# 改善箇所説明図

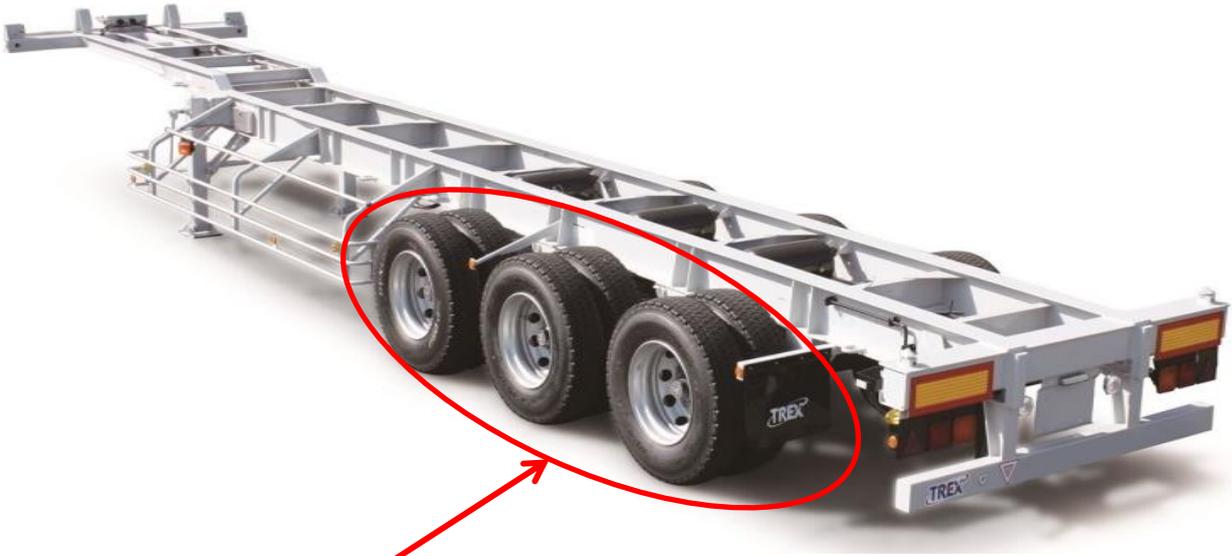
不具合部品  
(全輪)

タイヤ内部に水

コンテナセミトレーラの走行装置において、タイヤの組付作業指示が不適切なため、タイヤ内部に水が入った状態でホイールに組付けたものがある。そのため、そのままの状態で使用を続けるとホイール及びエアバルブに錆が発生し、最悪の場合、エアバルブから空気が漏れるおそれがある。

全車両、タイヤ内部を点検し、水が入っている場合は、水を除去する。加えて、ホイール及びエアバルブを新品に交換する。
